**AVIS RELATIF A LA PROTECTION
CONTRE LES EVENTUELS EFFETS NOCIFS ET NUISANCES
PROVOQUES PAR LES RAYONNEMENTS NON IONISANTS
GENERES PAR DES ANTENNES EMETTRICES STATIONNAIRES**

Commune : LEUZE-EN-HAINAUT - Exploitant : PROXIMUS

Référence exploitant : 69LEC_01

Rapport n° 1722 / 2023

Figure 1 : Vue en plan des lieux de séjour et des points de contrôle

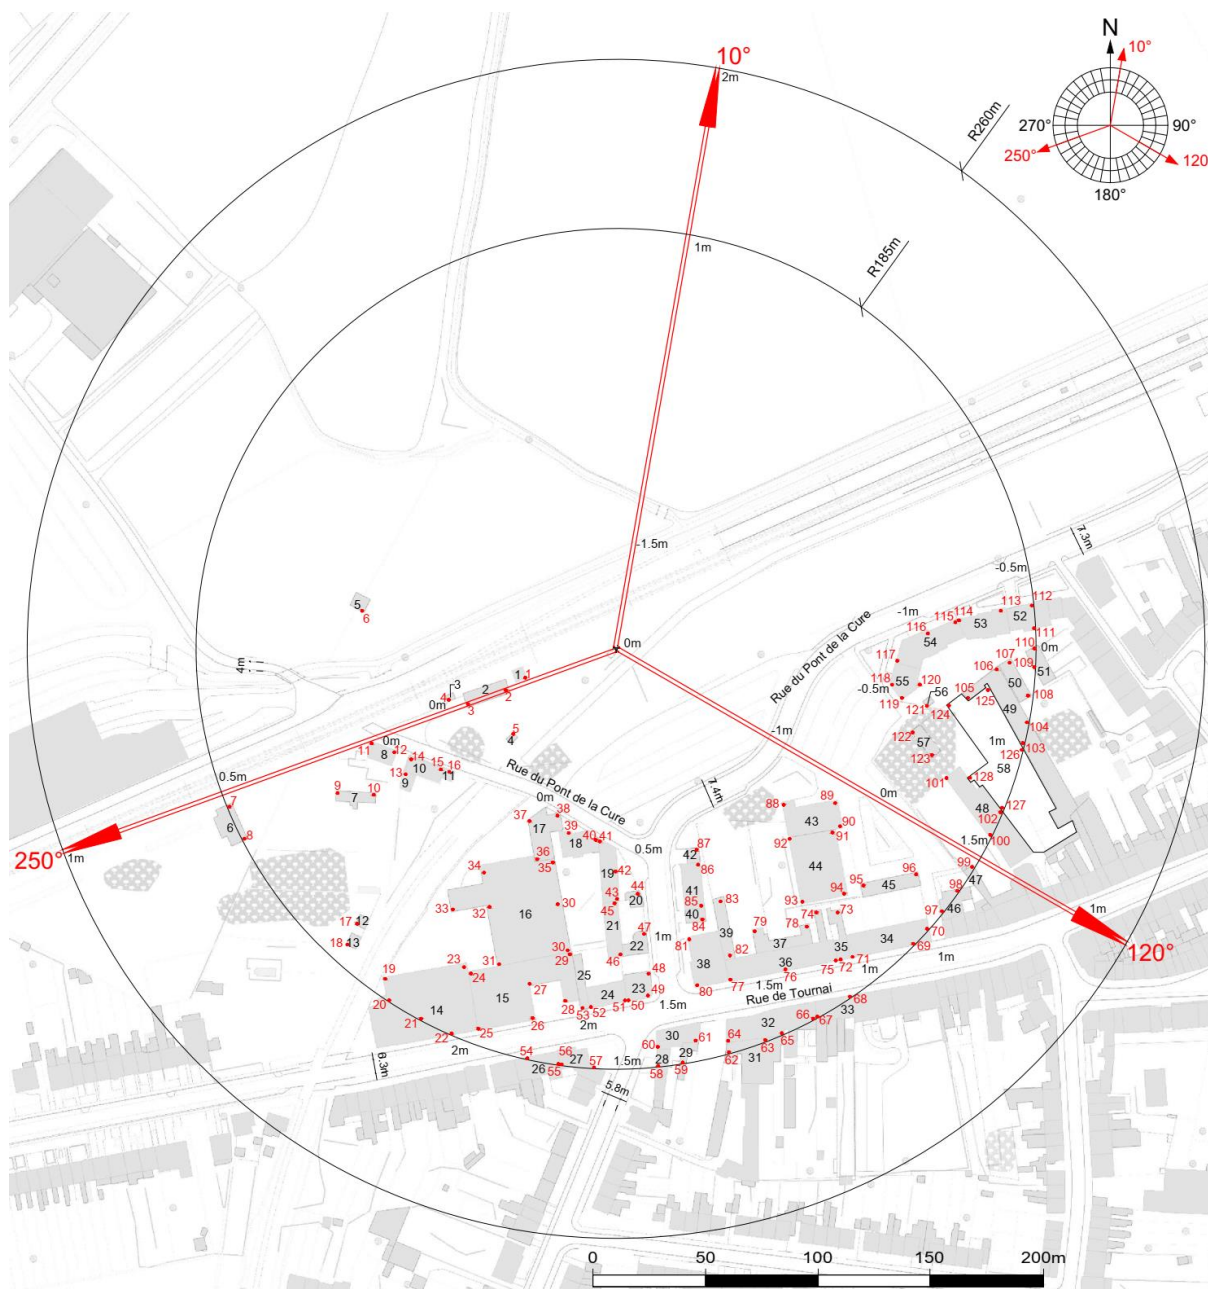
- le numéro du point de contrôle repris sur un des plans de la figure 1;
- le numéro du LS dans lequel se trouve le point de contrôle de la 1^{ère} colonne ;
- l'atténuation d'obstacle prise en compte pour le calcul de l'indice d'exposition dans le LS ;
- le résultat du calcul de l'indice d'exposition.

N° point de contrôle	LS	Atténuation (dB)	Indice d'exposition relatif à la limite par installation IE_i
15	LS10	3,0	0,320
14	LS10	3,0	0,289
12	LS8	3,0	0,266
13	LS9	3,0	0,238
11	LS8	3,0	0,232
88	LS43	3,0	0,224
89	LS43	3,0	0,217
92	LS44	3,0	0,198
16	LS11	3,0	0,193
10	LS7	3,0	0,190
90	LS43	3,0	0,185
91	LS44	3,0	0,184
124	LS58	0,0	0,175
118	LS55	3,0	0,161
119	LS55	3,0	0,155
6	LS5	3,0	0,154
122	LS57	3,0	0,145
9	LS7	3,0	0,145
87	LS42	3,0	0,144
117	LS54	3,0	0,142
86	LS41	3,0	0,139
128	LS58	0,0	0,134
120	LS55	3,0	0,125
121	LS56	3,0	0,123
123	LS57	3,0	0,117
125	LS58	0,0	0,113
34	LS16	3,0	0,110
93	LS44	3,0	0,106
83	LS39	3,0	0,102
4	LS3	3,0	0,099
94	LS44	3,0	0,098
116	LS54	3,0	0,097
95	LS45	3,0	0,096
85	LS41	3,0	0,094
35	LS16	3,0	0,092

En ce qui concerne les antennes de l'installation mentionnées dans le tableau 1, la distance maximale à laquelle la limite pourrait être atteinte, à l'extérieur, est égale à 83,9 m. S'il n'y a pas de LS à une distance inférieure, les antennes respectent forcément la limite d'immission.

Dans le cas des LS situés à l'intérieur des bâtiments, une atténuation d'obstacle est prise en compte et il en résulte que la distance maximale à laquelle la limite pourrait être atteinte se réduit à 59,4 m.

Figure 2 : Vue en plan des installations d'antennes dans un rayon de 300 mètres autour de l'installation faisant l'objet de la demande d'avis

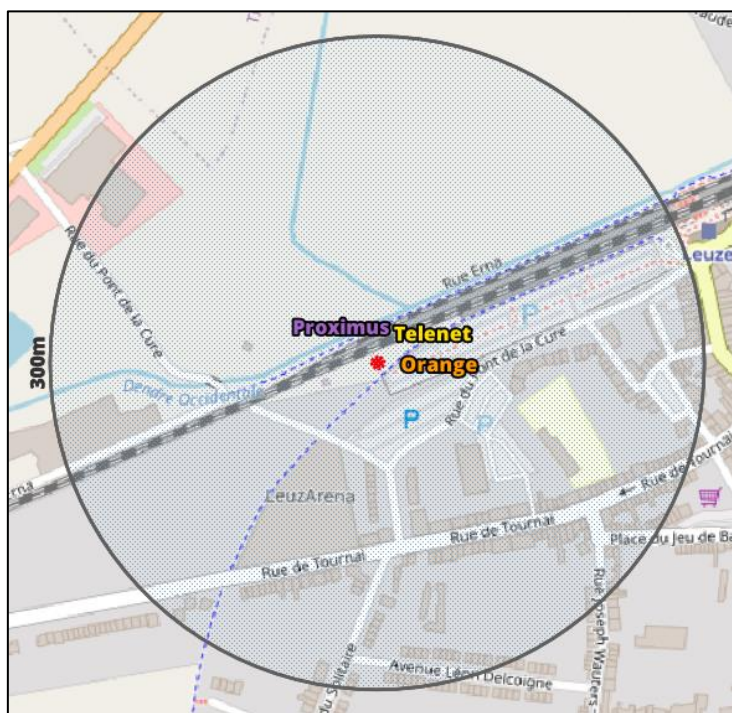
Le plan en projection verticale de la figure 2 indique la localisation des antennes actives éventuelles visées par le décret et situées dans un rayon de 300 mètres autour de l'installation référencée dans le paragraphe 2. Les données de localisation de ces antennes et les avis correspondant sont accessibles via le cadastre en ligne des antennes émettrices stationnaires⁶.

Compte tenu du nombre d'installations localisées dans la figure 2, il apparaît que l'intensité du rayonnement électromagnétique généré, dans les lieux de séjour situés à proximité de l'installation référencée dans le paragraphe 2, par l'ensemble des antennes émettrices stationnaires de l'ensemble des exploitants du même site d'antennes émettrices stationnaires respecte la limite fixée à l'article 4, § 2 du décret.
